Keuringsverslag van een elektrische laagspanning- en zeer lage spanningsinstallatie

NIET CONFORM

Straatnaam Fiertelmeers
Huisnummer 48
Busnummer
Postcode 9600
Gemeente Renaix
Land België

Type : woning

SCHEMA UNIFILAIRE

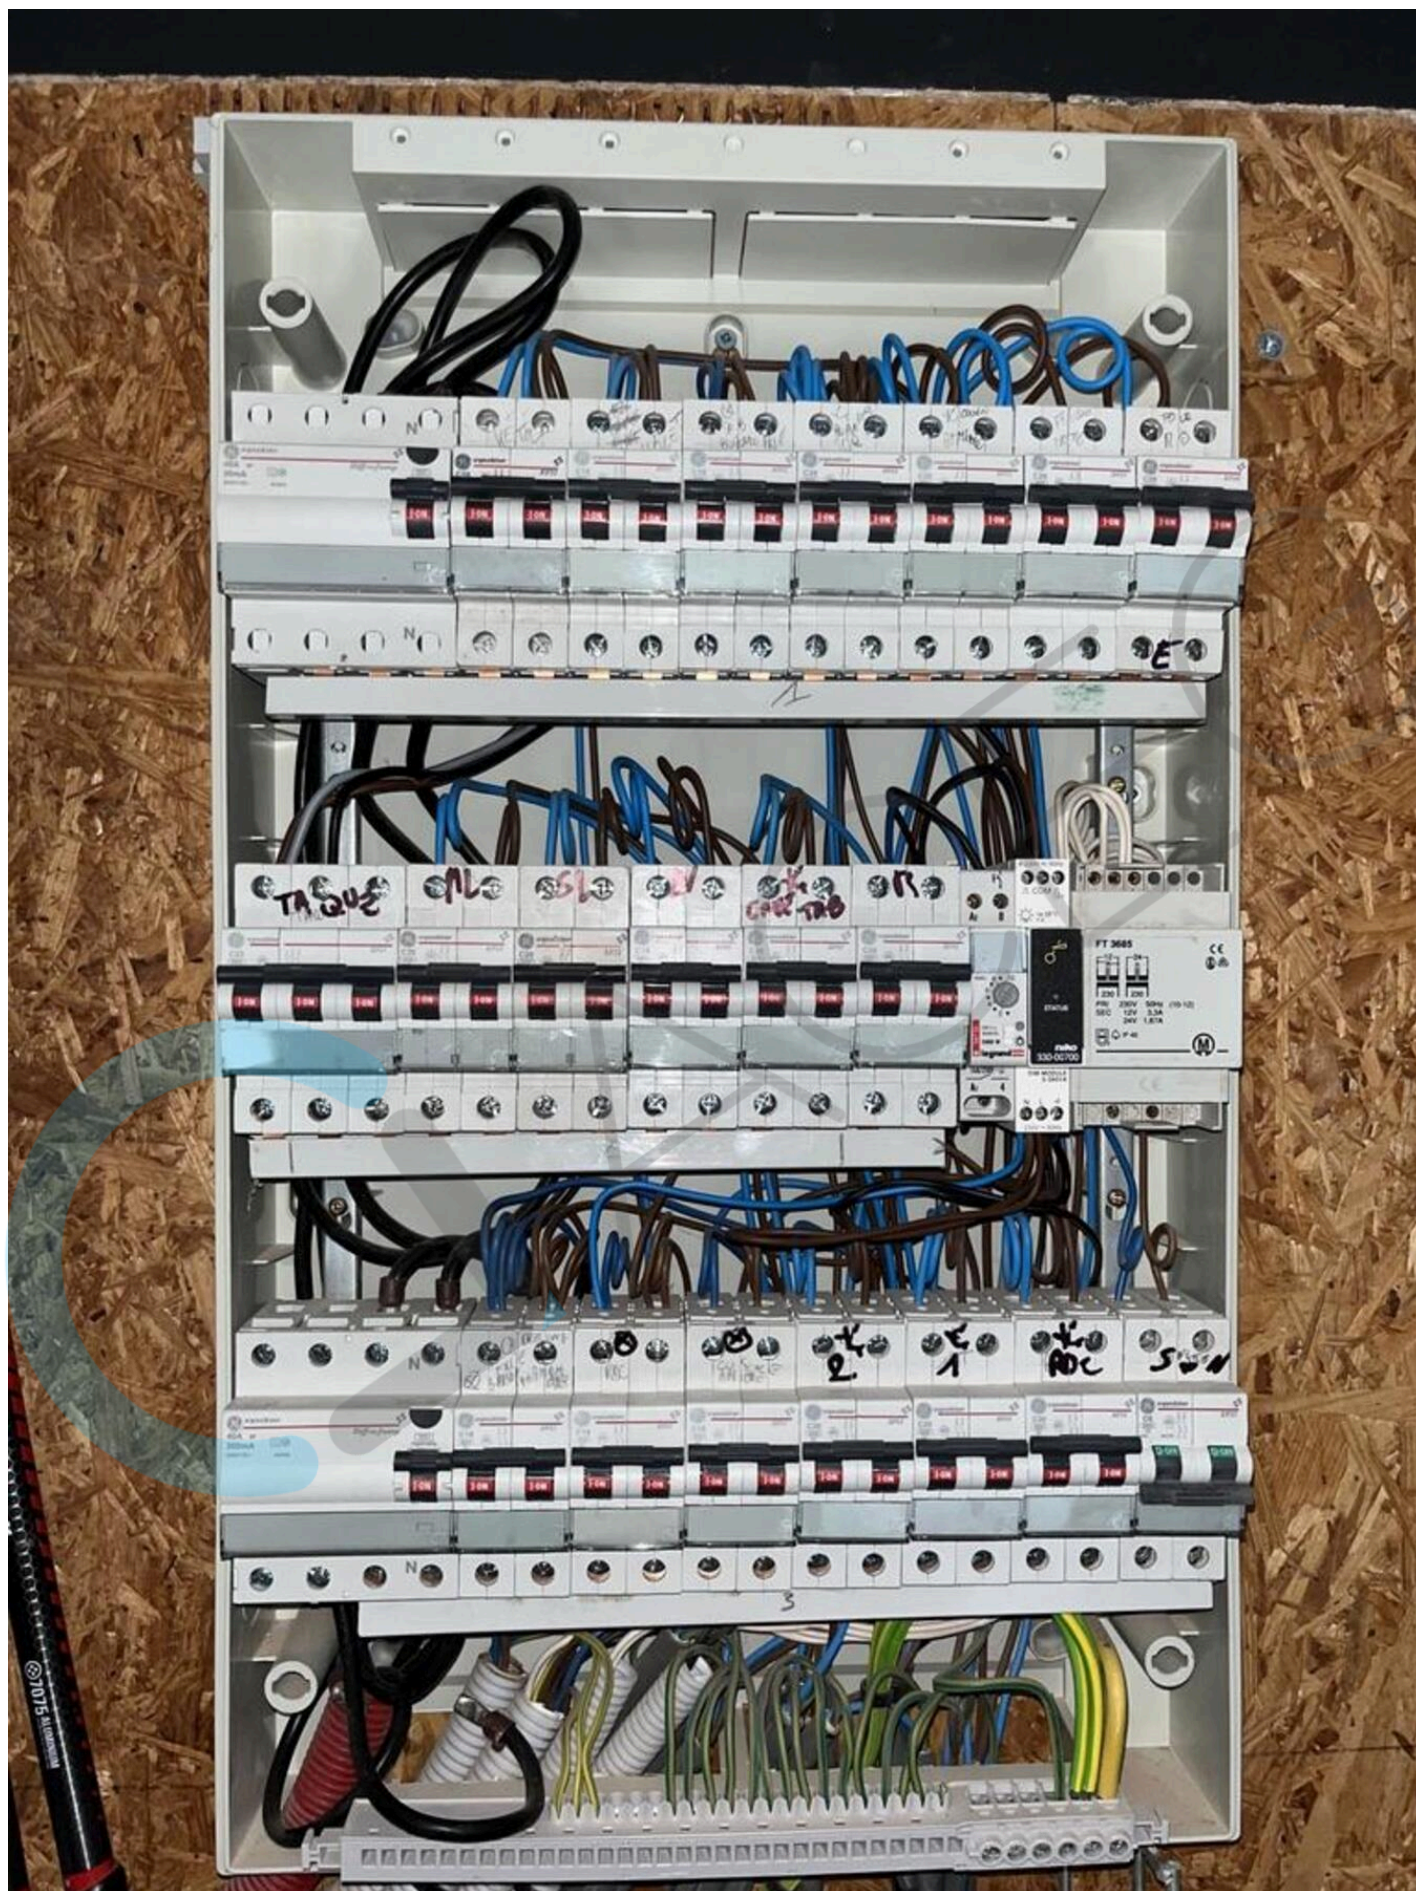
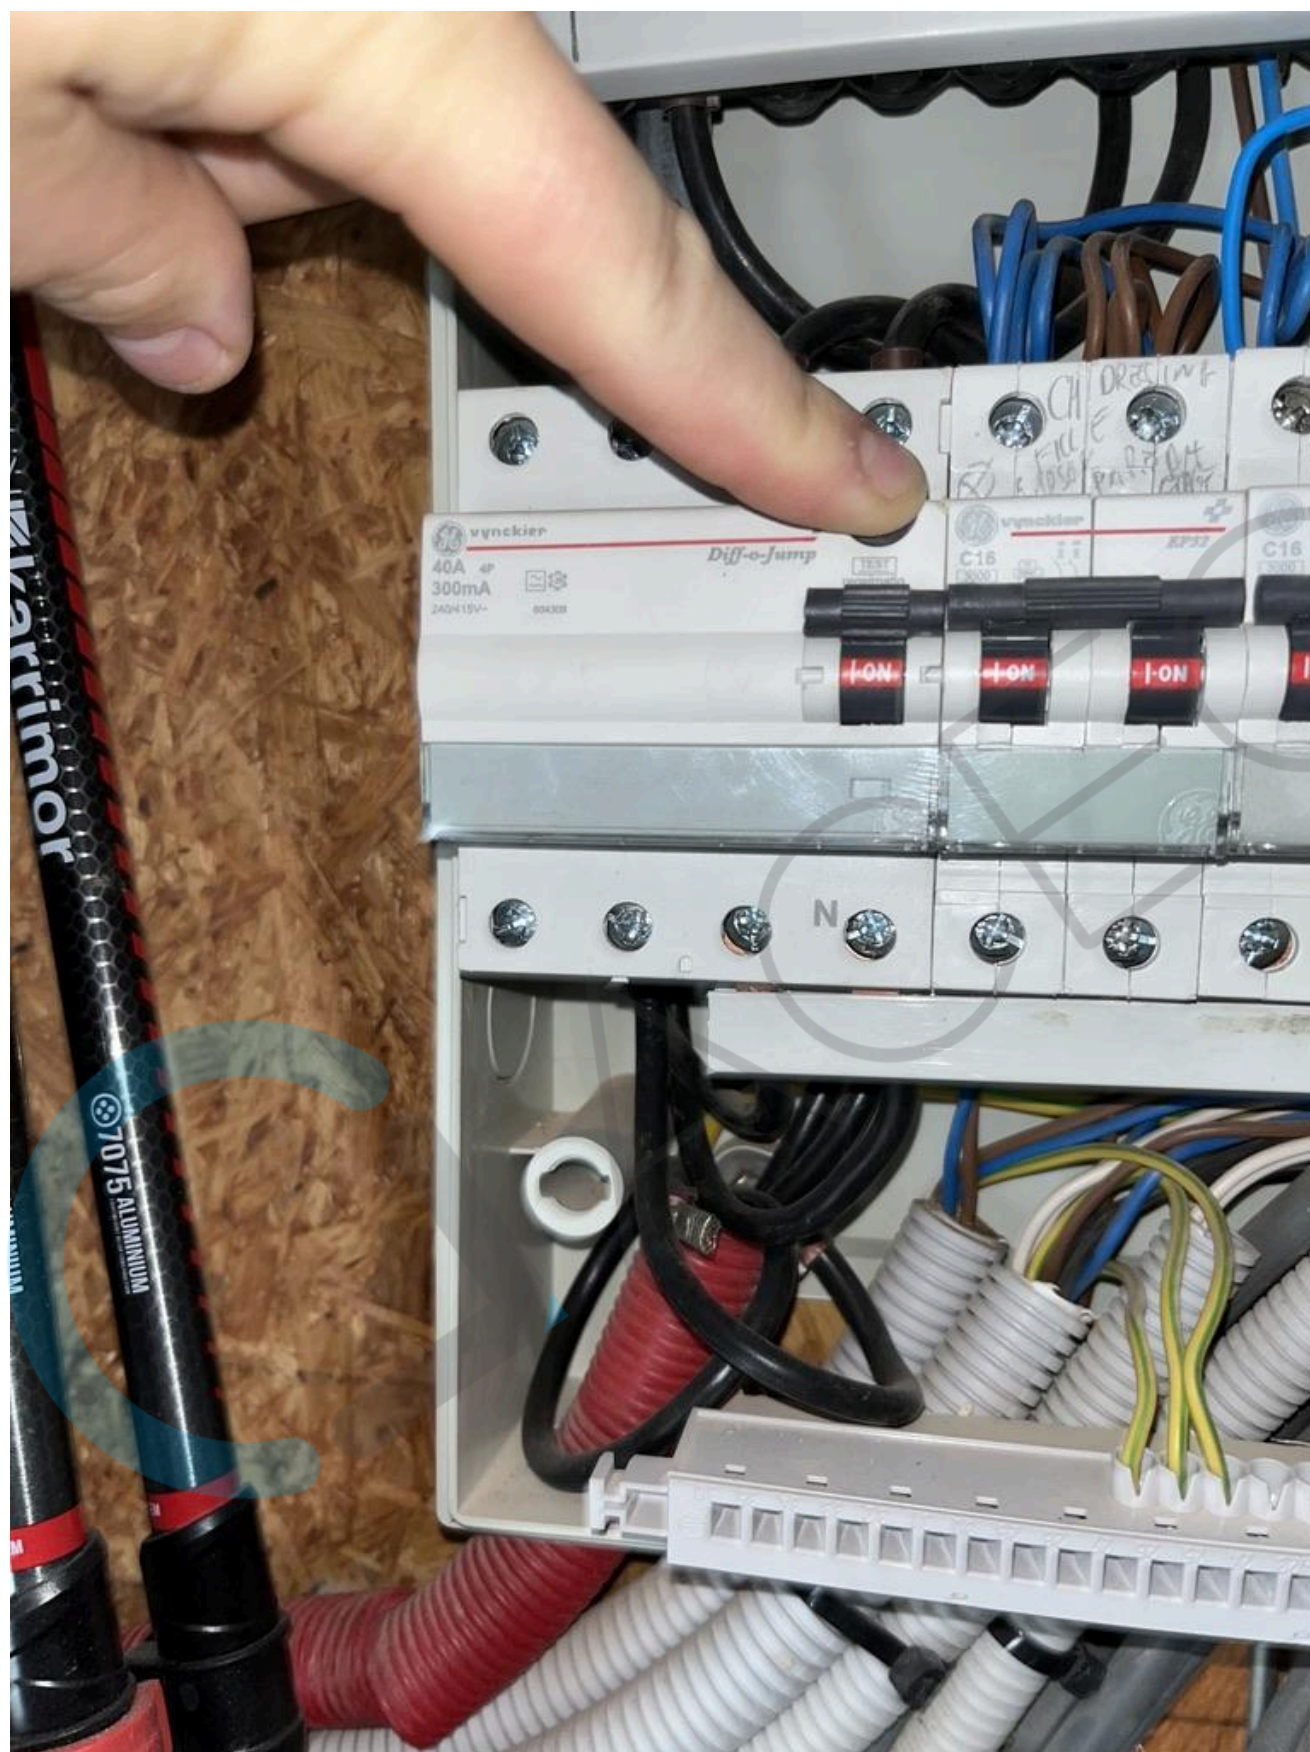
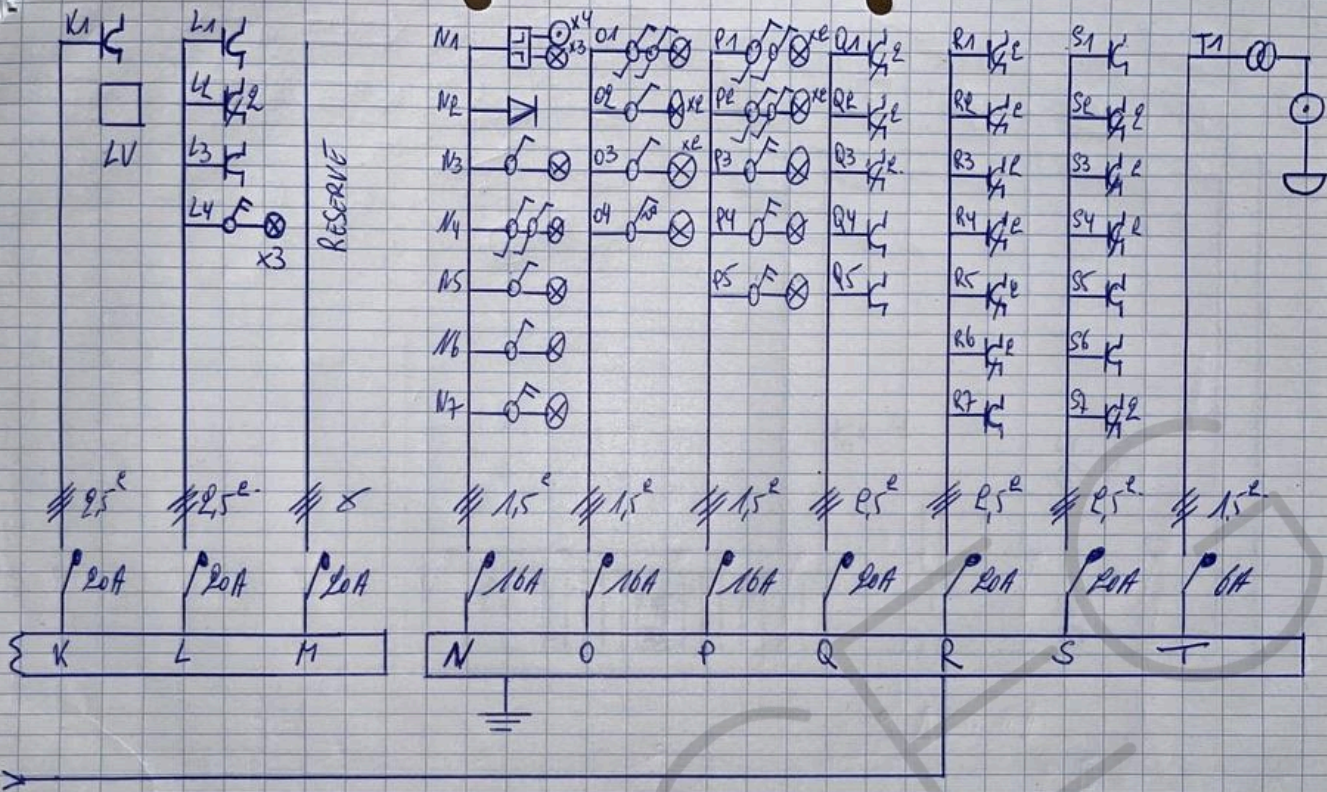
I1.02 Eéndraadschema van de installatie komt niet overeen met de werkelijkheid. (Boek 1 Afdeling 2.12 - 2.13 en 3.1.2)	type kabels, plaatsingswijze, sectie, ... Deze gegevens zijn niet of niet overal aanwezig.
I2.01 Eén of meerdere differentieelstroombeschermingsinrichtingen werken niet met testknop en/of stroominjectie. (Boek 1 Onderafdeling 6.5.7.2)	300mA
I5.03 Het verdeelbord is niet makkelijk toegankelijk. (Boek 1 Onderafdeling 5.3.5.1.C.)	
I5.10 De genaakbare, naakte onder spanning staande delen zijn onvoldoende afgeschermd. (Boek 1 Afdeling 5.1.4. en 4.2.2.3.)	Zijkanten van de kamgeleiders.
I5.11 Niet gebruikte invoeringen van het verdeelbord zijn niet correct of onvoldoende afgedicht. (Boek 1 Afdeling 5.1.4. en 4.2.2.3.)	onderzijde verdeelbord
I8.07 Leidingen zijn te bevestigen met aangepaste bevestigingsmiddelen. (Boek 1 Onderafdeling 5.2.2. en 5.2.9.)	elektrische leidingen dienen in een aparte goot van de gas geplaatst te worden of gescheiden worden.
